Modulo per la presentazione delle osservazioni per i piani/programmi/progetti sottoposti a procedimenti di valutazione ambientale di competenza statale

ID: Codice procedura (ID_VIP/ID_MATTM):10844

Impianto per la produzione di energia elettrica da fonte eolica, costituito da 6 aerogeneratori della potenza complessiva di 37,2 MW, un sistema di accumulo da 25 MW e relative opere connesse in località "Remplillo" nel comune di Pitigliano (GR).

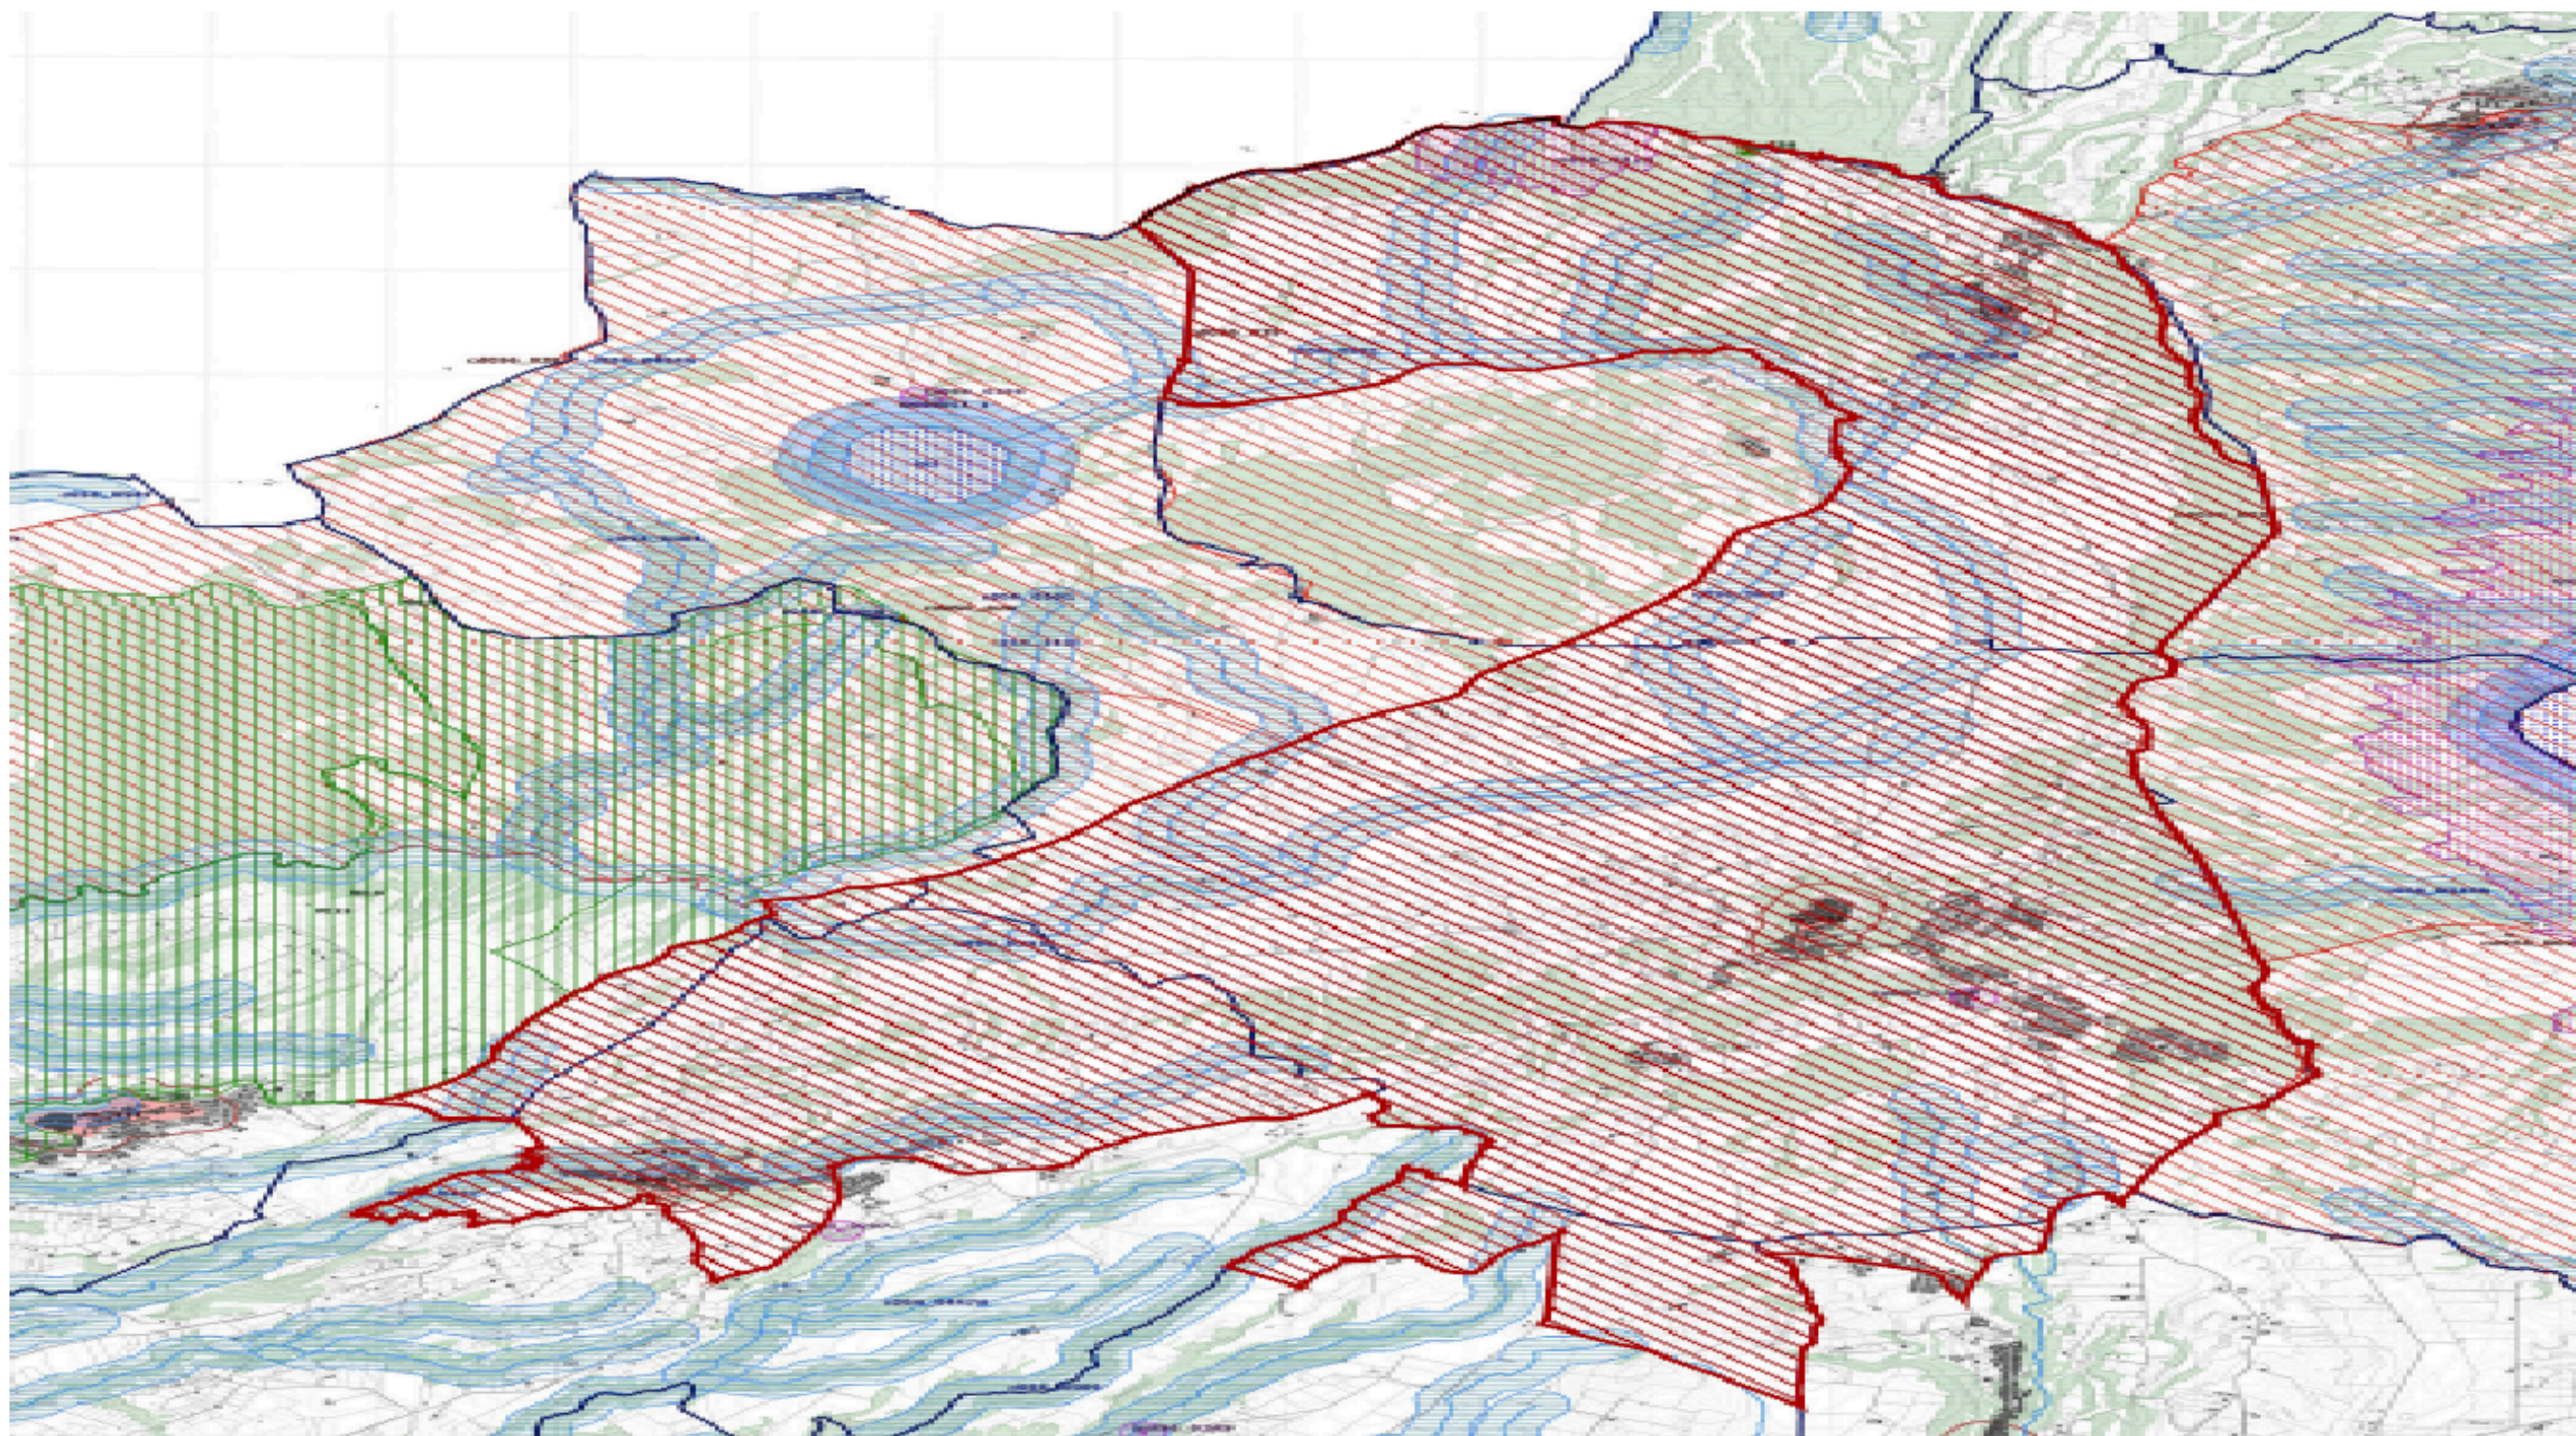
Infatti, Il Decreto n.199 ha previsto all'art. 20 comma 1 che le aree idonee e non idonee all'insediamento di impianti FER vengano individuate da normative regionali previa decretazione governativa che definisce principi, modalità e criteri. Nelle more dell'emanazione della decretazione statale, vige il regime transitorio definito dall'articolo 20 comma 8 del D.lgs n 199/2021 che prevede alla lettera c) quater le aree non idonee. Non idoneità dovuta a tutele per i Beni Culturali e Paesaggistici e per le aree di Uso civico. Tutele previste sia per le porzioni di territorio interne ai perimetri di essi sia per le superfici che si trovano nella *“fascia di rispetto dei Beni culturali e di quei Beni Paesaggistici di notevole interesse pubblico (ex art 136 del D.Lgs n 42/2004) determinata considerando dal loro perimetro una distanza di tre chilometri per gli impianti eolici e di 500 metri per gli impianti fotovoltaici”*.

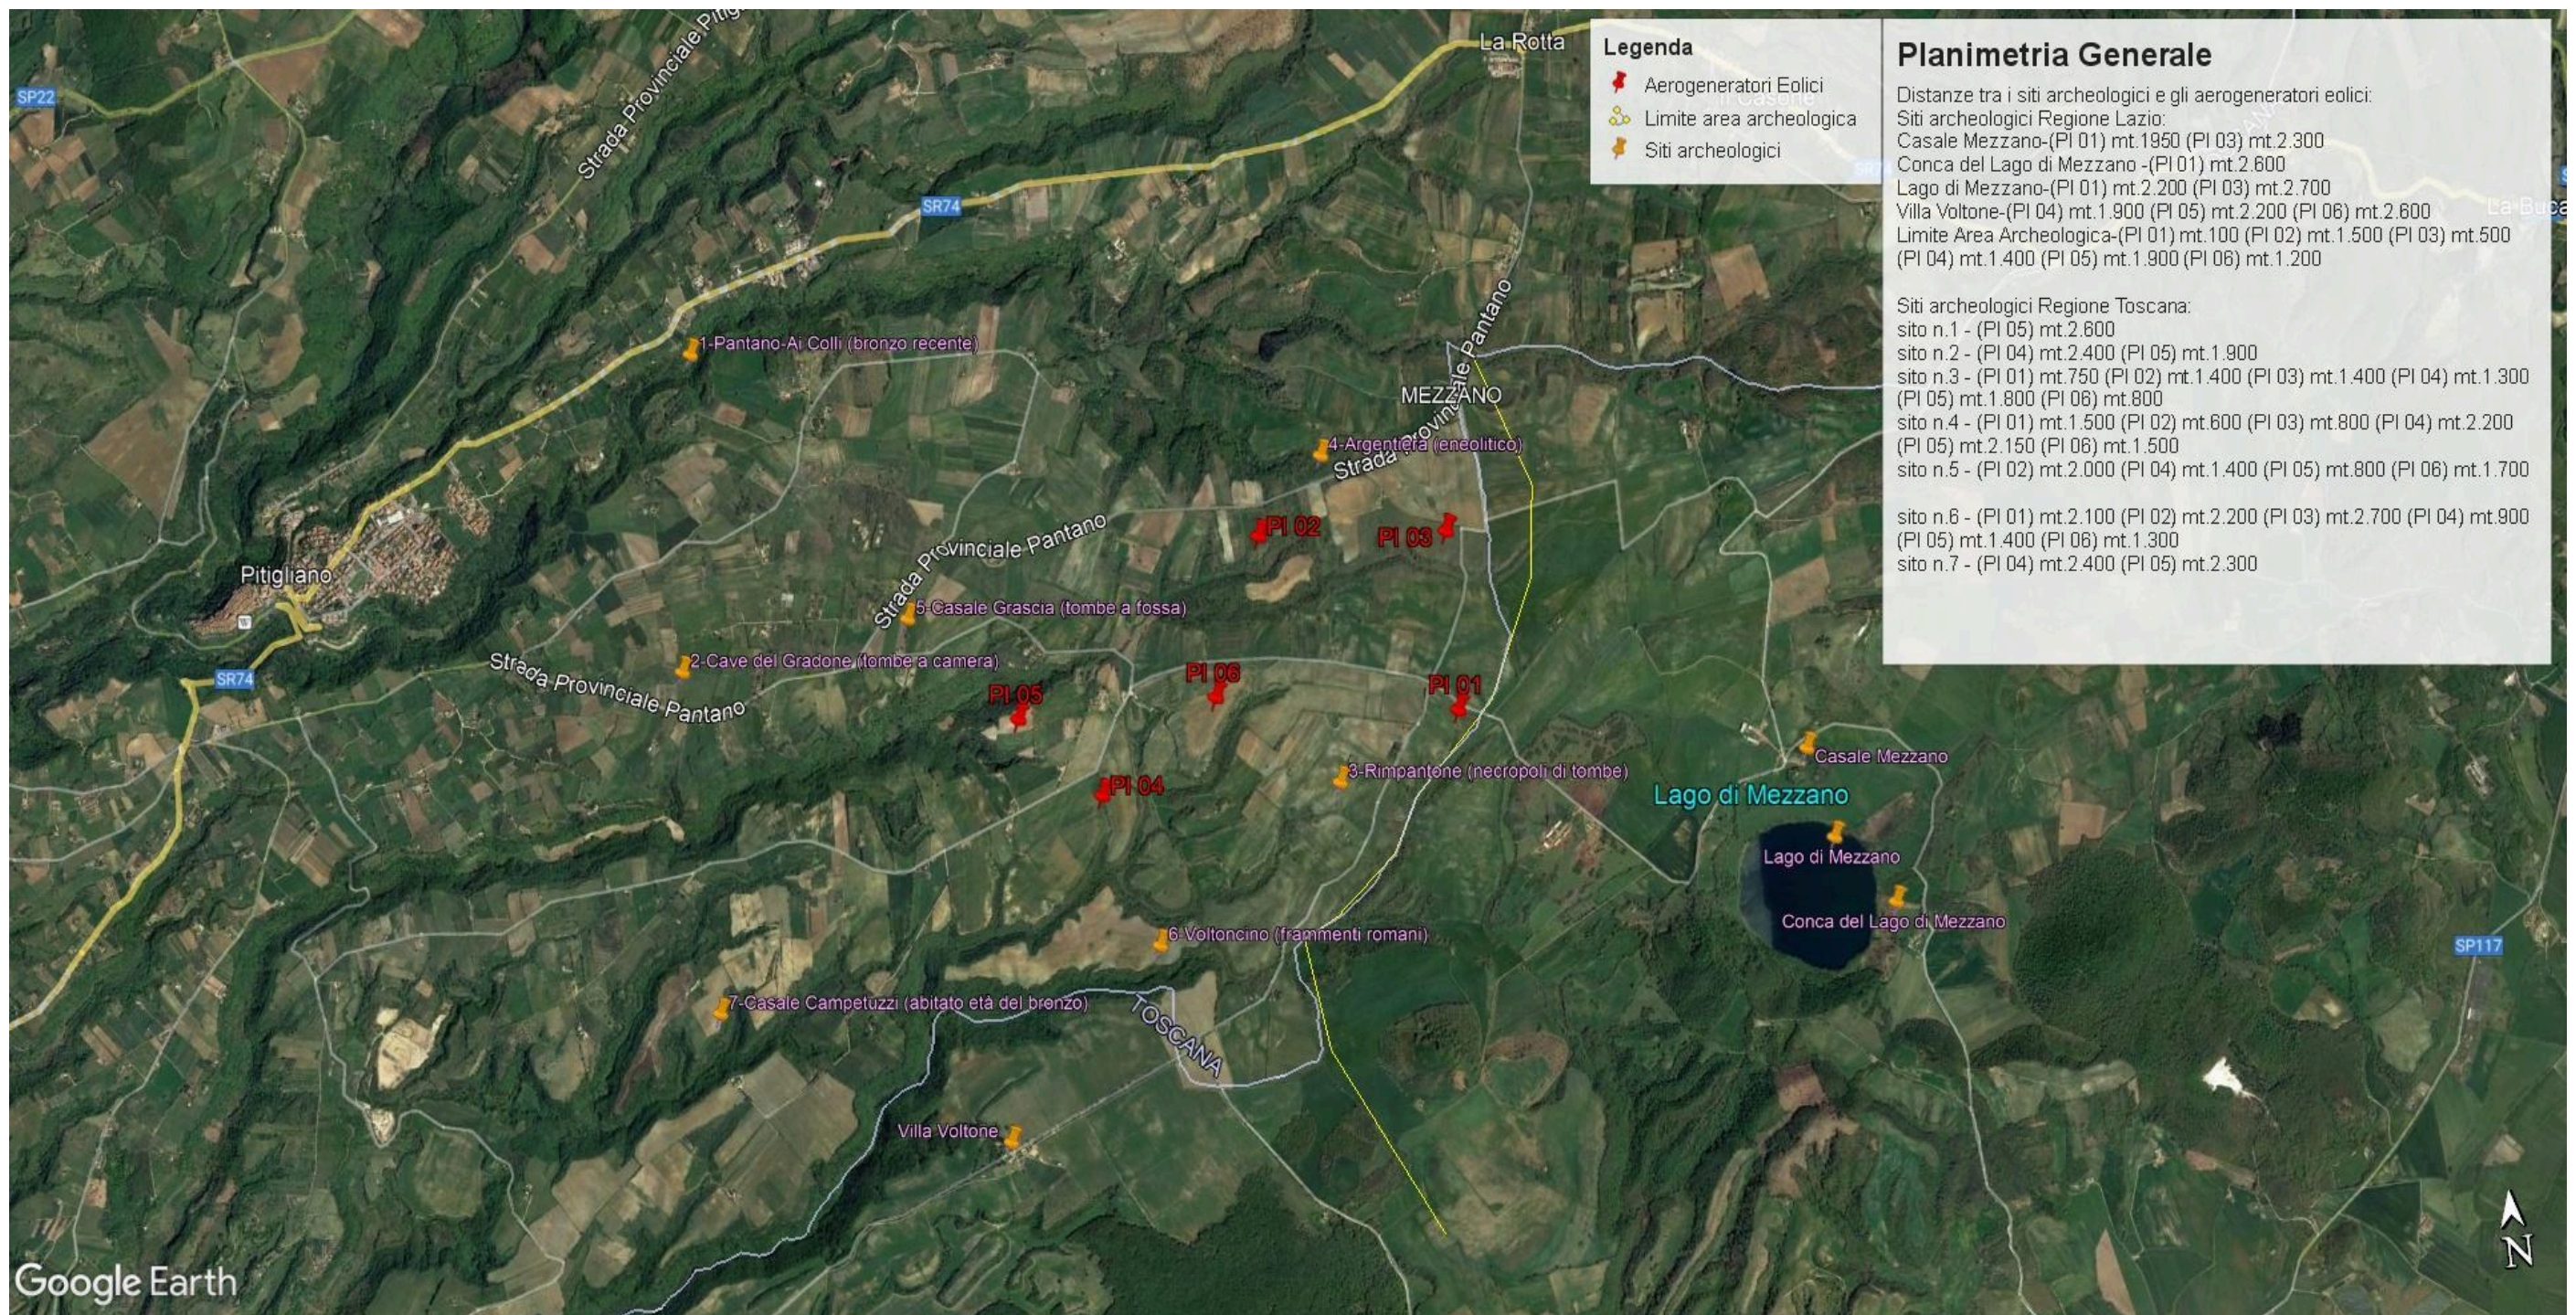
l'immagine n. 2 dell' ALLEGATO) all'area di notevole interesse pubblico " Conca del lago di Bolsena" (D.M. 24.10.1960). Praticamente una vasta zona che per interesse paesaggistico e naturalistico oltre che storico, archeologico e identitario rappresenta un unicum nel panorama nazionale.

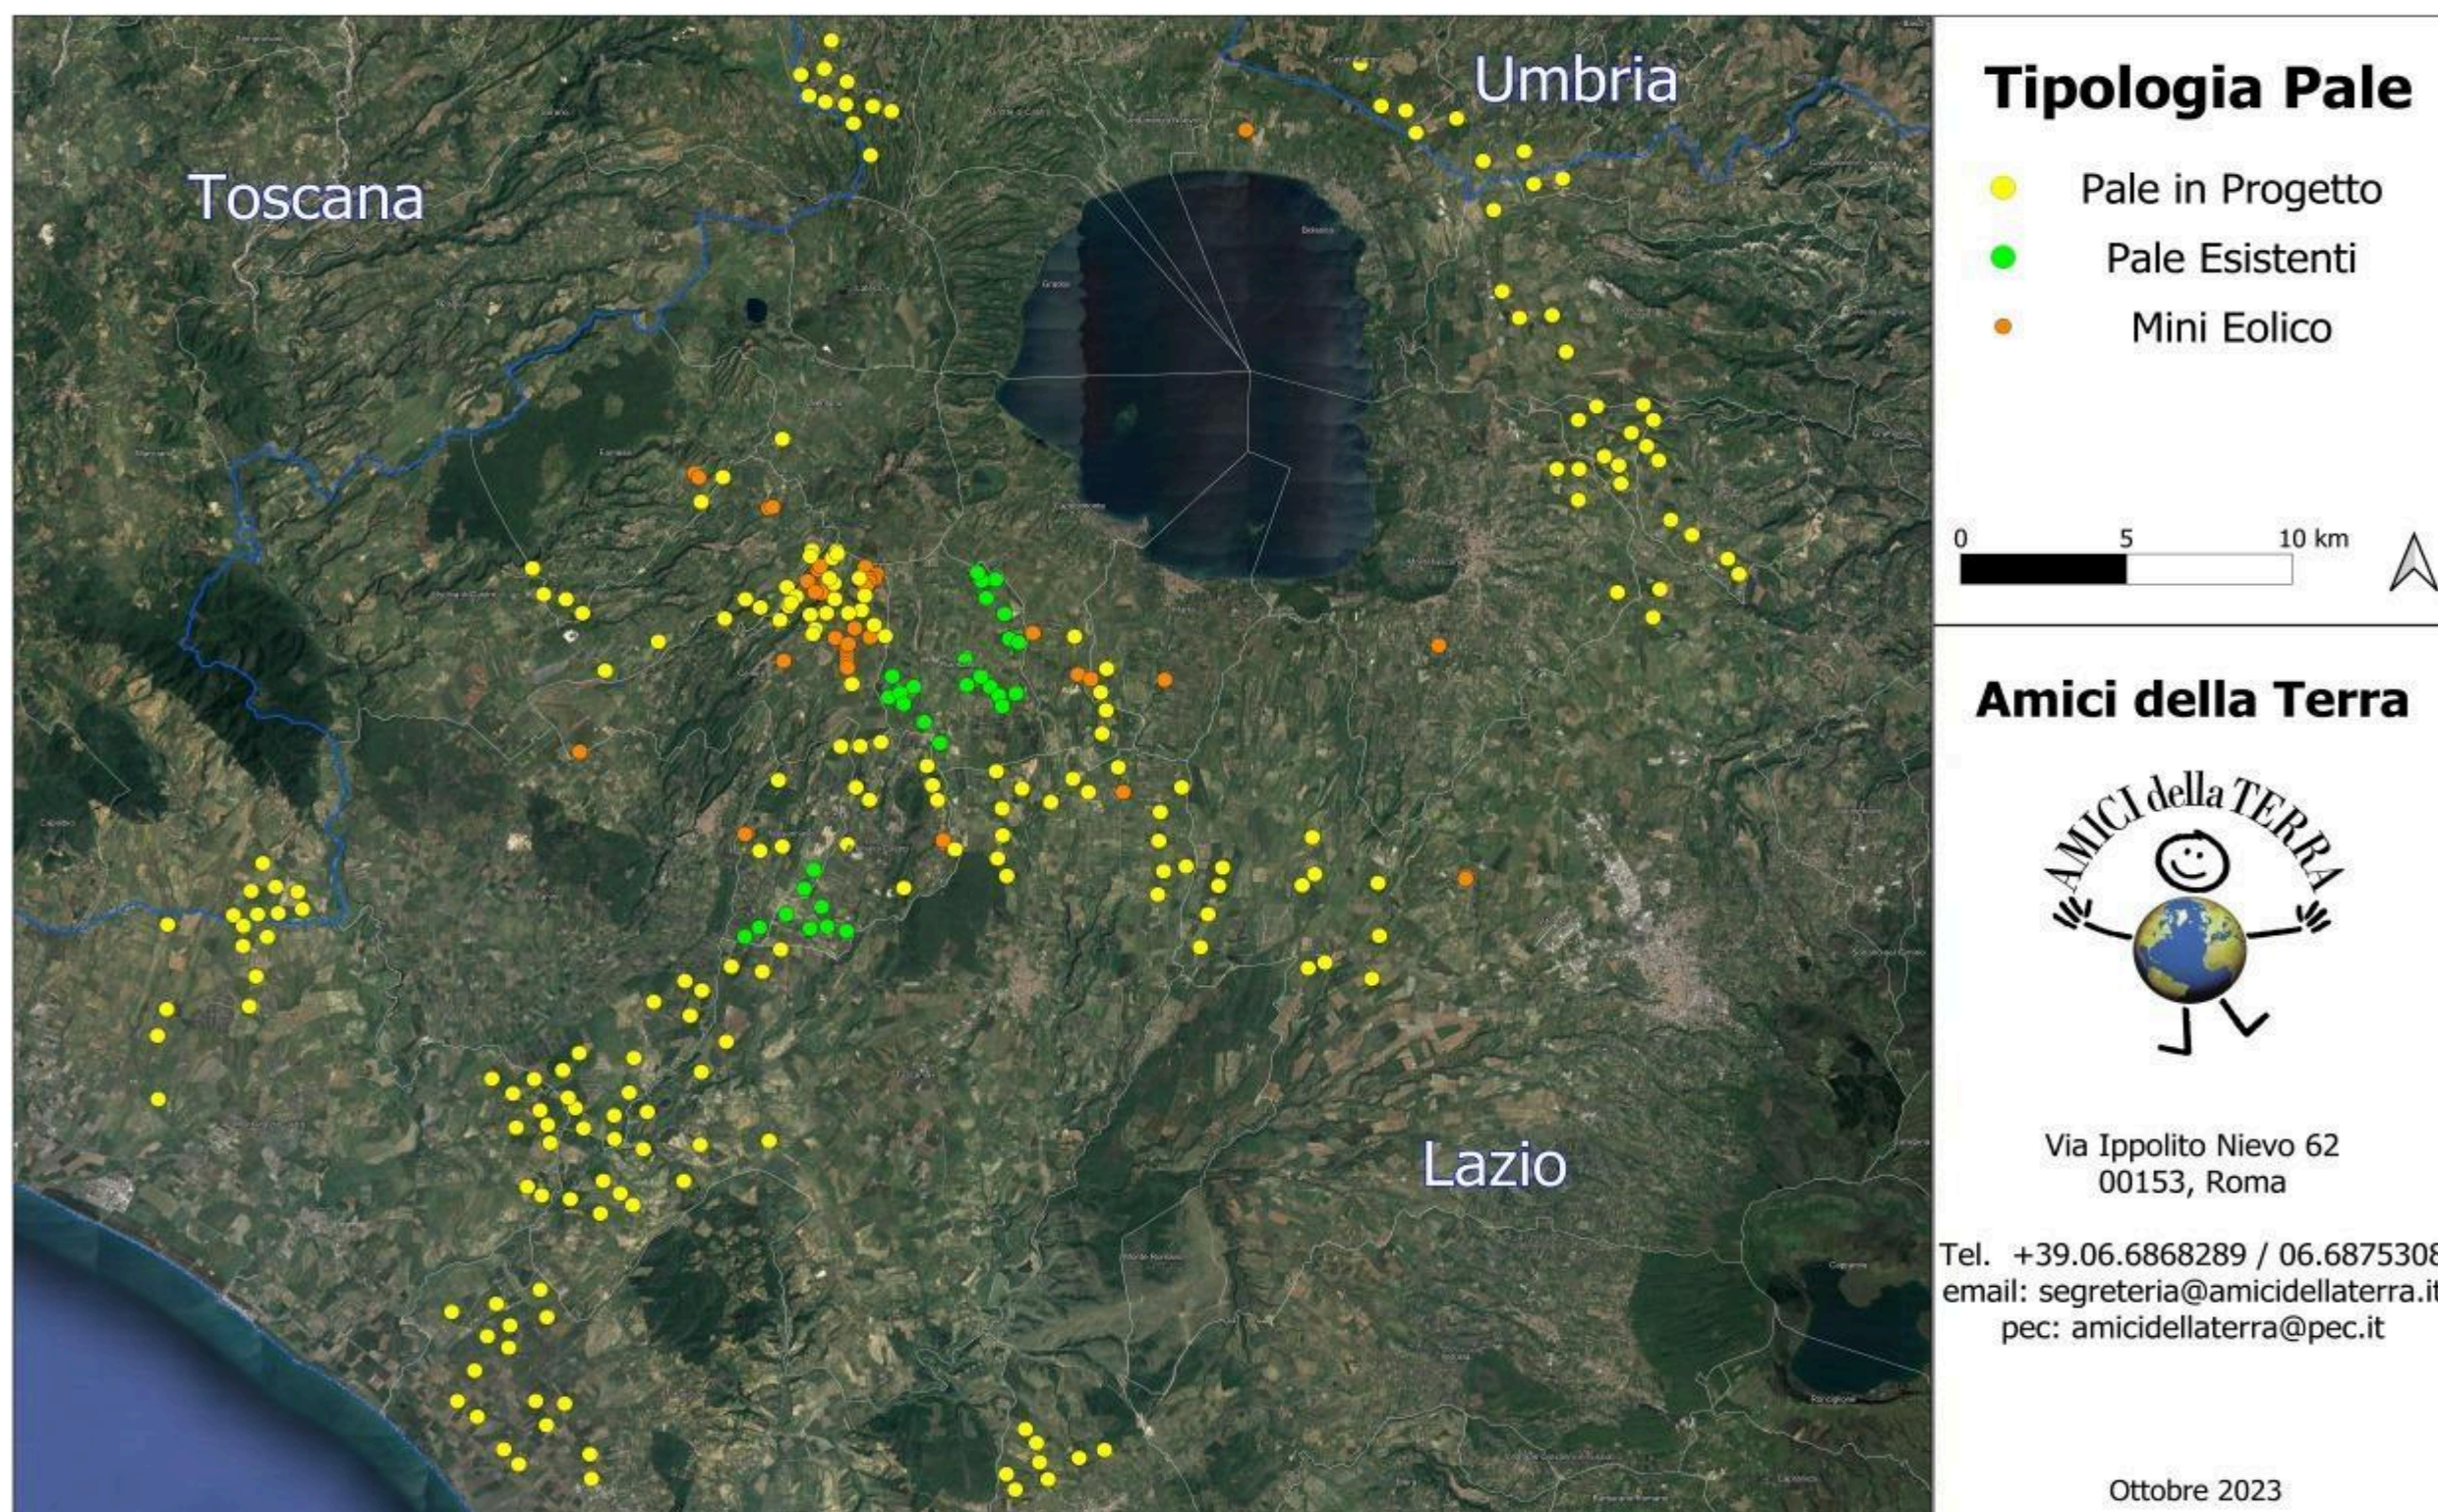
Inoltre, la zona in cui insisterebbe l'impianto eolico industriale Rempillo è compresa nelle fasce di rispetto di 3 km di diversi beni archeologici tutelati dalla parte II del Codice dei Beni Culturali (vedi

Allegato, immagine n. 3). Inoltre le pale P04 e P05 ricadono all'interno di un'area archeologica che la Proponente vorrebbe cancellare per il semplice fatto che non è riportata nel documento regionale ma nel documento provinciale come meglio dettagliato nell'Osservazione n. 5. Alla luce di quanto documentato appare chiaro quindi che la collocazione dell'impianto non ha tenuto conto alcuno dei vincoli dell'area nella quale è stato progettato e l'inserimento dell'impianto eolico nel paesaggio e sul territorio non è corretto (Allegato IV delle Linee guida nazionali di cui al D.M dello Sviluppo economico del 10.09.2010).
